形状変更のお知らせ

さて、NRW-24シリーズの樹脂キャップの形状変更を下記の通り行うことをご案内させていただきます。図面変更、伴います。尚、従来品との互換性はあります。

NRW-24-RCa・1
NRW-24-RCa・1・NH
NRW-24-RCa・1(L120)
NRW-24-AdCa・1

図示箇所の寸法変更 (本変更の対象部品はRCaボディ)

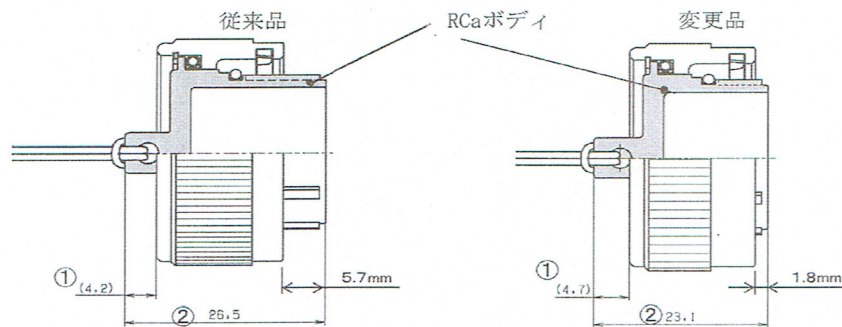
- ① 紐取付け部の延長 (4.2 → 4.7)
この変更により、キャップを取り付けた際の長さが約0.5mm大きくなります。
- ② 内側部品の短縮 (26.5 → 23.1)
相手側コネクタに入り込む部分の長さは、4mmほど短くなります。(5.7mm → 1.8mm)
